PROJEKT ZAMIENNY

w stosunku do decyzji pozwolenia na budowę nr 179-VI/2020 z dnia 13.05.2020r. w zakresie przebudowy części piwnicy przeznaczonej na klub dla młodzieży. - KLUB MŁODZIEŻOWY

TYTUŁ RYSUNKU	SKALA	BRANŻA	DATA	NR RYS.
PRZEKRÓJ A-A	1:100	A+K	XI.2025	**A4**

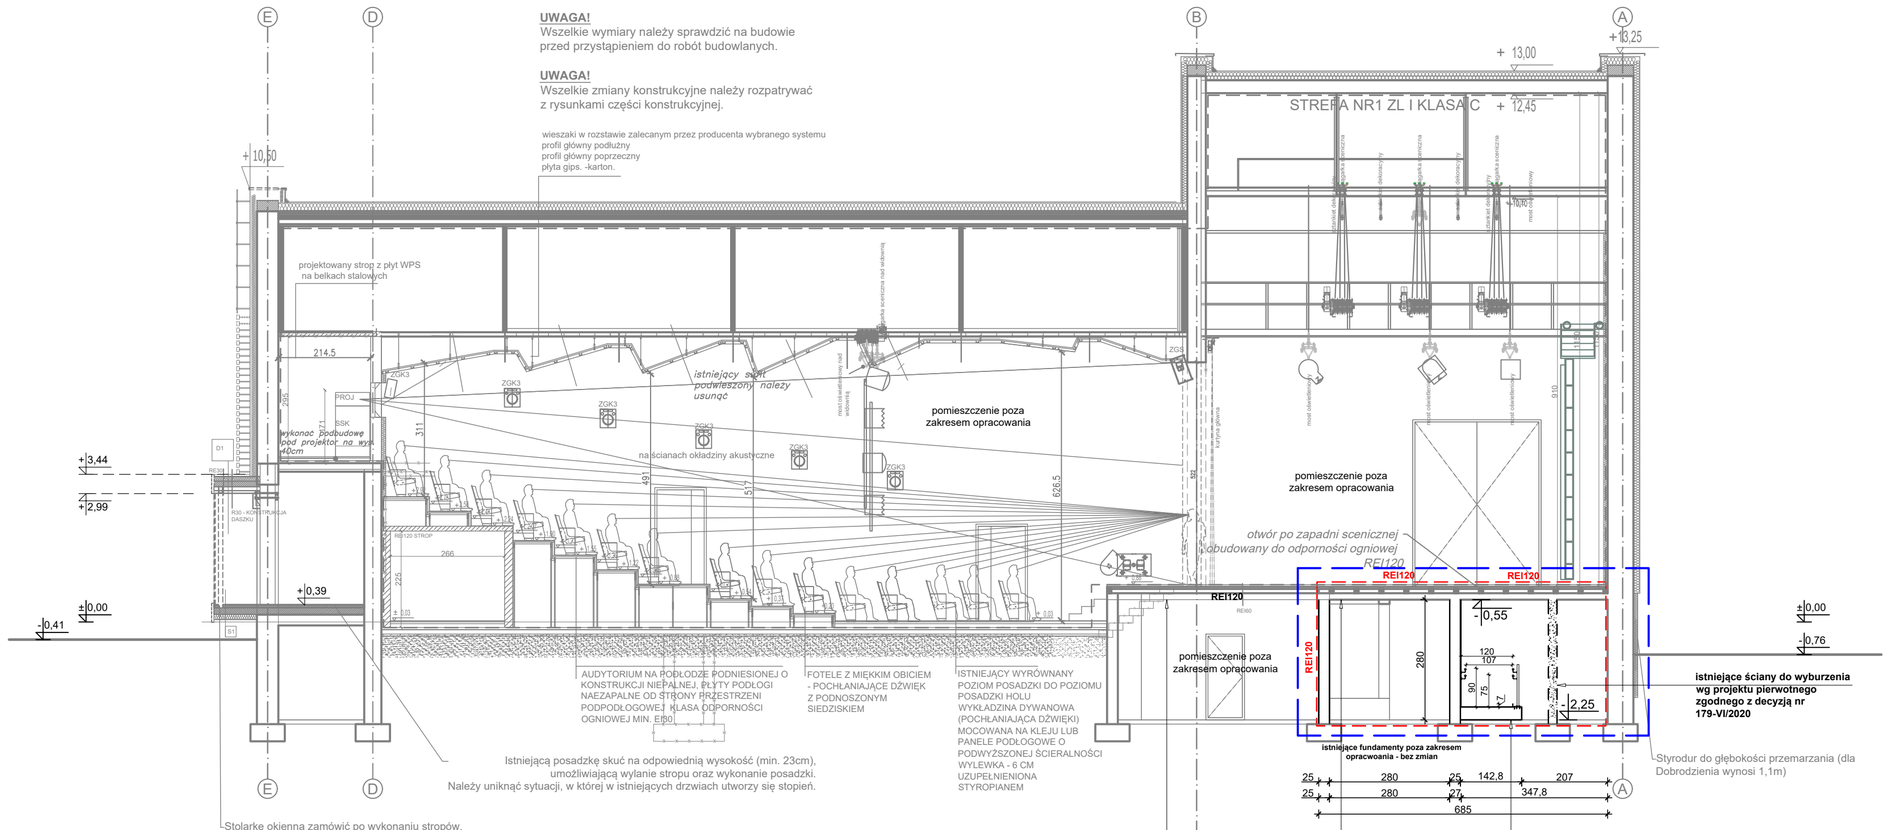
- Istniejące ściany na poziomie piwnic ocieplone zgodnie z projektem pierwotnym
- Istniejące ściany na poziomie parteru ocieplone izolacją termiczną 18cm i 20cm - zmiana w stosunku do projektu pierwotnego

- Nadproża w piwnicy oznaczone jako **Poz. N1 - N2 wykonać jako nadproża prefabrykowane typu L19,** nadproża różnią się długością (wg projektu konstrukcyjnego): **N1** 3xL19 L=270cm - szt. 1; **N2** 3xL19 L=180cm - szt. 1

- Nadproża na parterze oznaczone jako **Poz. N3 wykonać jako nadproża prefabrykowane typu L19,** nadproża różnią się długością (wg projektu konstrukcyjnego): **N3** 3xL19 L=120cm - szt. 1;

- Nadproża na parterze oznaczone jako **Poz. N4 - N5 wykonać jako nadproża stalowe,** nadproża różnią się długością (wg projektu technicznego): **N4** 3xIPN 240 L=395cm - szt. 1; **N5** 3xIPN 240 L=150cm - szt. 2

- Nadproża na piętrze oznaczone jako **Poz. N3 i N7 wykonać jako nadproża prefabrykowane typu L19,** nadproża różnią się długością (wg projektu konstrukcyjnego): **N3** 3xL19 L=120cm - szt. 2; **N7** 3xL19 L=150cm - szt. 1

- Nadproża na piętrze oznaczone jako **Poz. N6 - wykonać jako nadproża stalowe,** nadproża różnią się długością (wg projektu technicznego): **N6** 3xIPN 240 L=400cm -szt. 1
